Antwort der STRADADI GmbH vom 7. November 2022

Im Nachgang zu Ihrer Vorstellung der Machbarkeitsstudie „Straßenbahn Darmstadt-Weiterstadt" am 2. Dezember 2019 in Weiterstadt hat der Ausschuss für Stadtentwicklung, Umwelt und Verkehr in der Sitzung am 17. Februar 2020 einstimmig folgenden Beschluss gefasst:

Fragenkatalog aus der Vorlage 10/0876/3:

Straßenbahn Weiterstadt

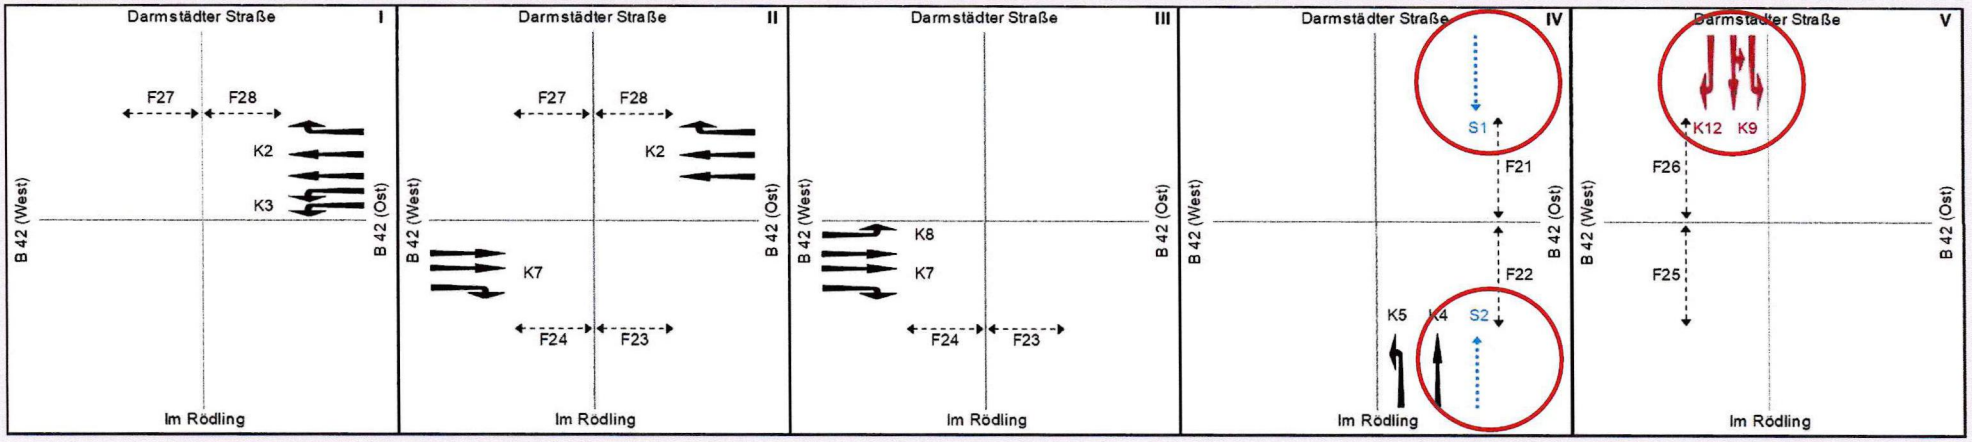
4.2 Wie soll die niveaugleiche Kreuzung mit der B42 lagemäßig aussehen? Gehen hier Fahrspuren oder Teile davon verloren? Wie wird sich bei regelmäßigen Kreuzungen der Straßenbahn mit der B42 der Individualverkehr verhalten?

→ Für die niveaugleiche Querung der Straßenbahn über die B 42 wurden, abgestimmt auf die untersuchten Trassenvarianten, zwei Varianten entwickelt, die einen möglichst

geringen Eingriff in die vorhandene Lichtsignalsteuerung erfordern. Beide Varianten gewährleisten nach HBS-Bewertung (im Sinne einer Voruntersuchung) eine leistungsfähige Verkehrsabwicklung am Knotenpunkt B 42 / Im Rödling / Darmstädter Straße (vgl. **Anlage 2**).

→ Zur Berücksichtigung der verkehrsabhängigen/ koordinierten Signalprogrammsteuerung und der Signalprogrammeingriffe durch die Straßenbahn ist nach Entscheidung bzw. Festlegung auf eine Vorzugsvariante eine vertiefende Leistungsfähigkeitsuntersuchung mittels mikroskopischer Verkehrsflusssimulation durchzuführen.

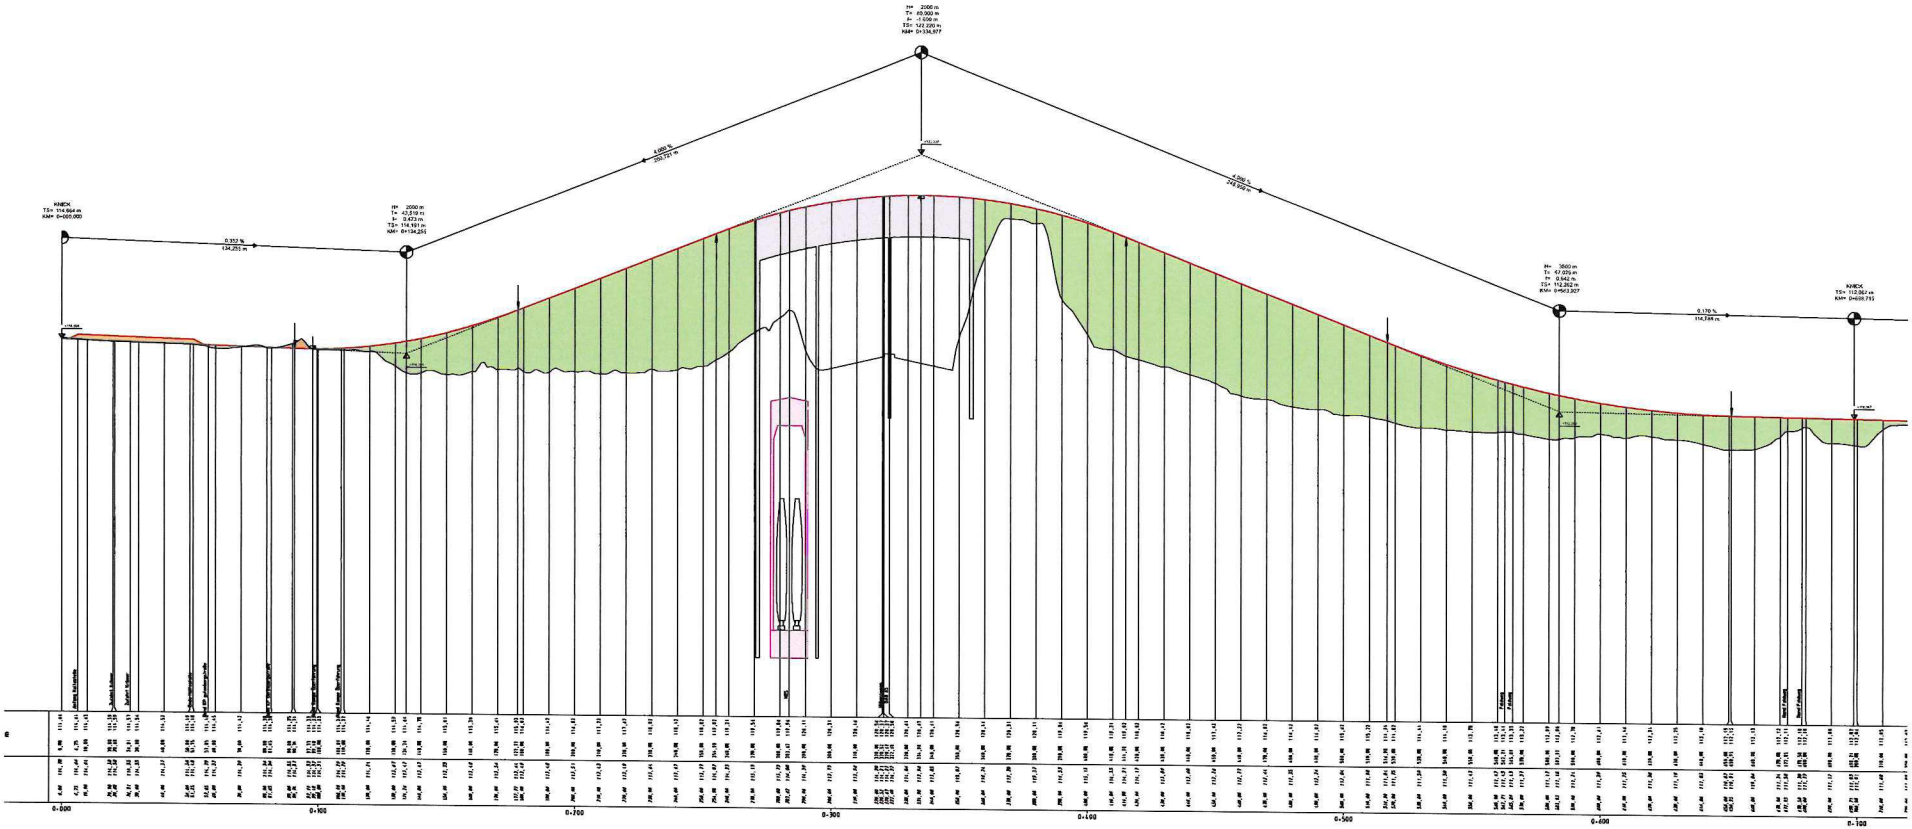
5.1 Wie soll der Um- bzw. Neubau der Hochtanner Brücke erfolgen? Bei früheren Untersuchungen wurde die Rampenneigung als zu steil bzw. die verfügbare Straßenlänge als zu kurz beschrieben.

→ Nach der Trassierung in Lage- und Höhe ist ein Neubau der Hochtanner Brücke über die A 5 technisch machbar. Die Mindest- und Richtwerte der Trassierungsparameter können eingehalten werden (vgl. **Anlage 3**).

Übersicht der Varianten

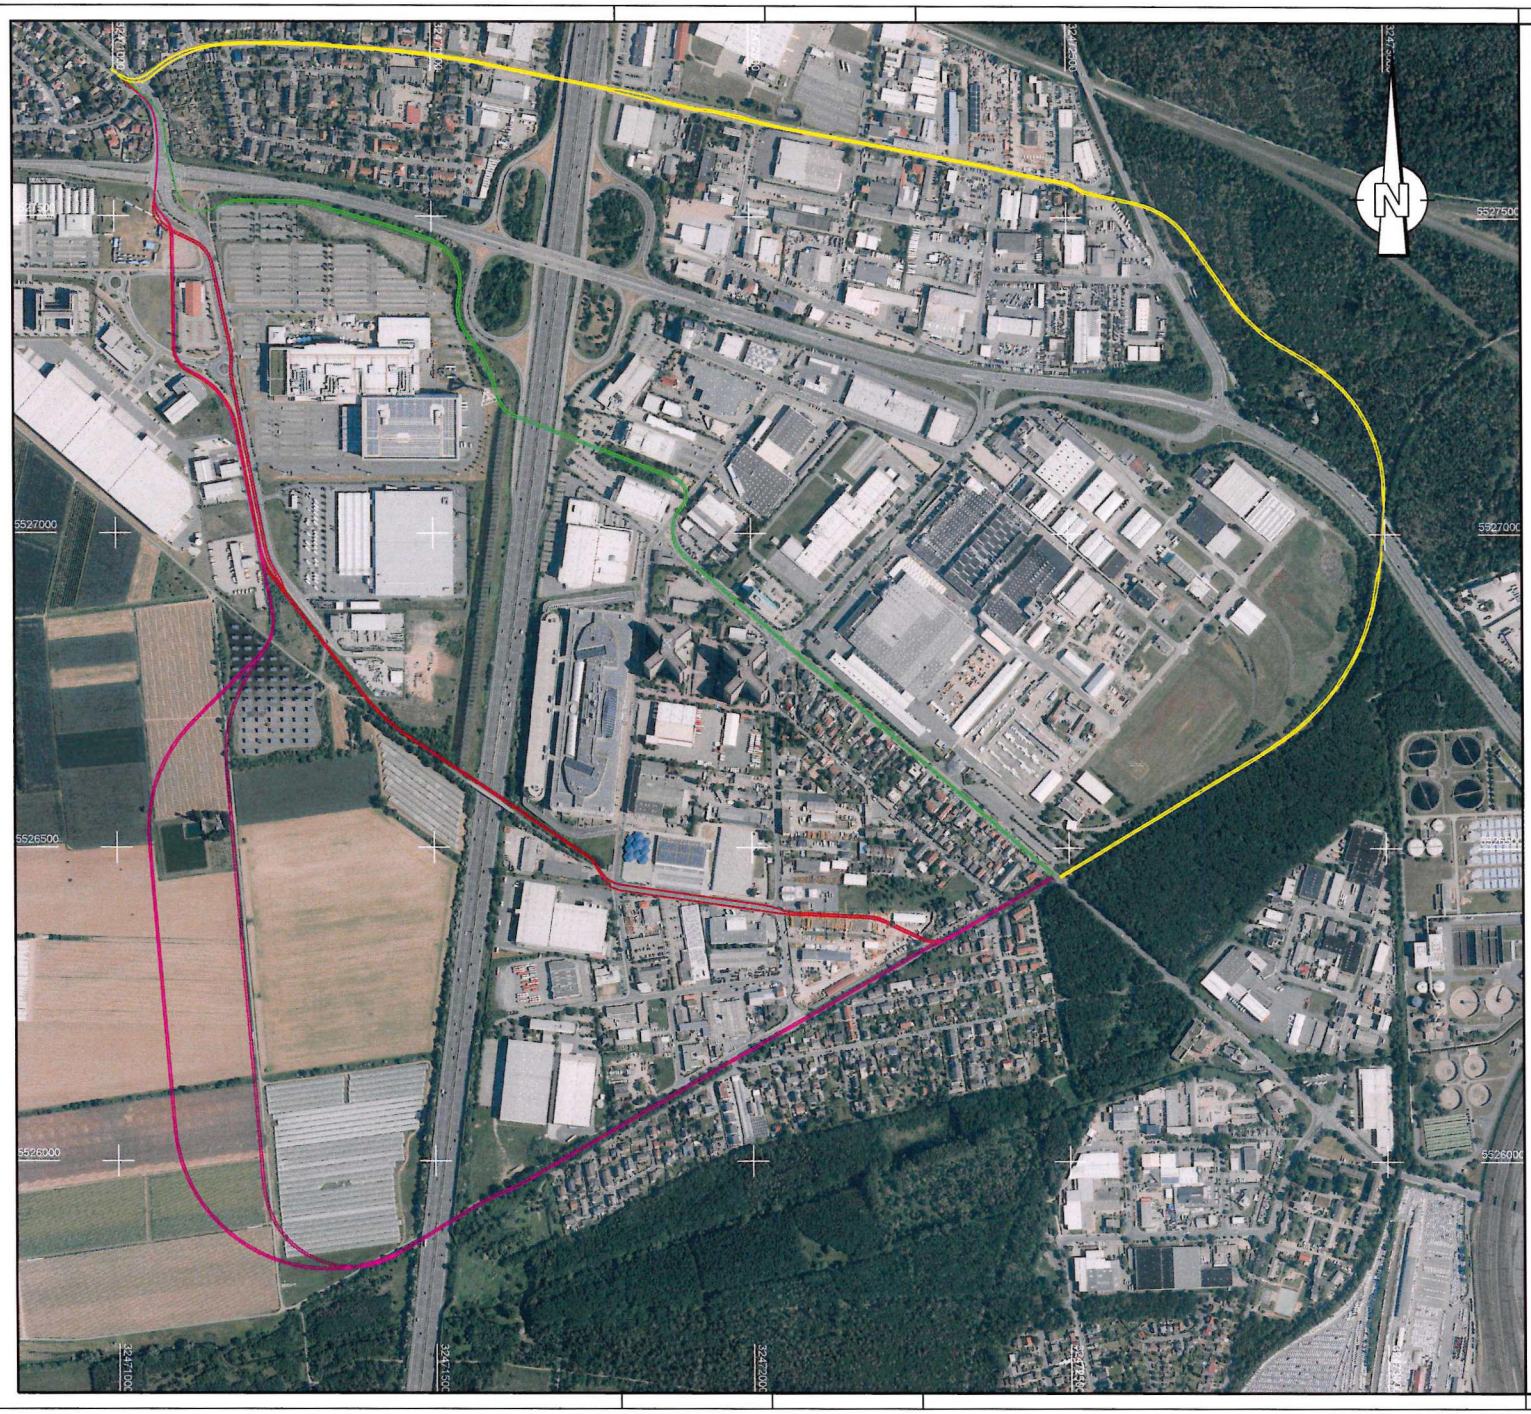
b. Streckenvarianten im Vergleich auf einer Karte

→ Die betrachteten Streckenvarianten im Bereich des Gewerbegebietes Weiterstadt sind im beigefügten Übersichtsplan dargestellt (vgl. **Anlage 4**).

SQ 10 - Unterführung A5 - Ve 50 Kmh

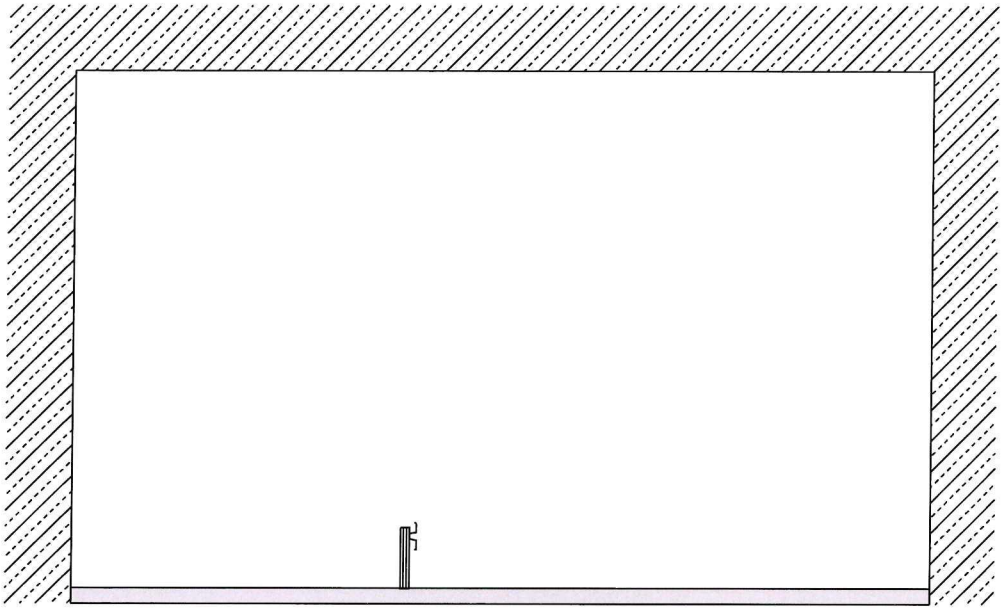
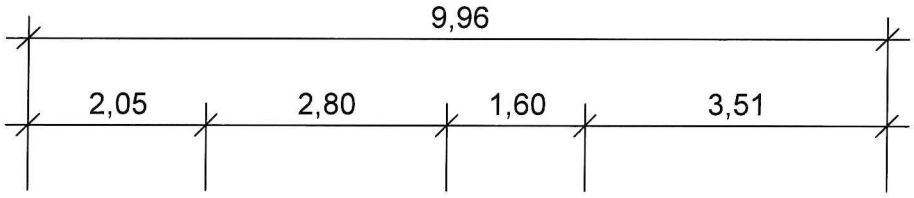
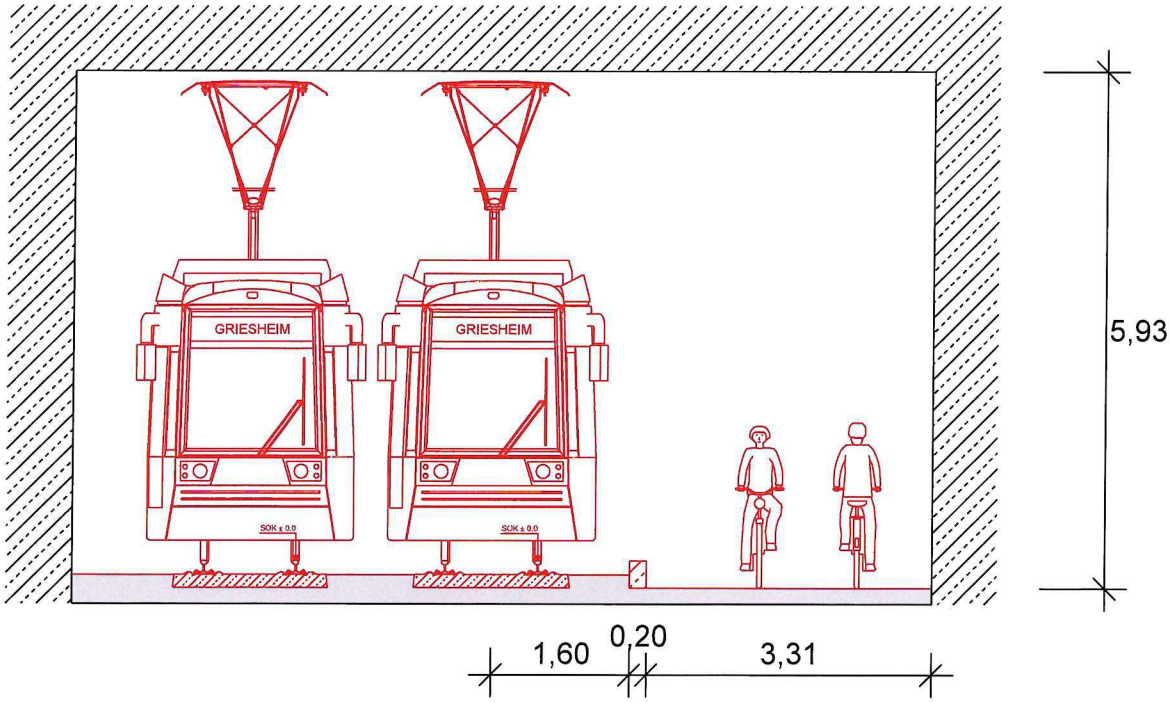
c. Wäre für den Fall unserer Variante (Nummer habe ich nicht parat) unter der Autobahn ein Parallelbetrieb für Straßenbahn und Fußgänger bzw. Radfahrer möglich?

→ Hierbei handelt es sich um die ehemalige Riedbahn.

→ Die Möglichkeiten der Führung eines Fuß- und Radwegs parallel zur Straßenbahn im Zuge der Unterführung der Autobahn BAB A5 ist in den beigefügten Querschnitten dargestellt (vgl. **Anlage 5**).
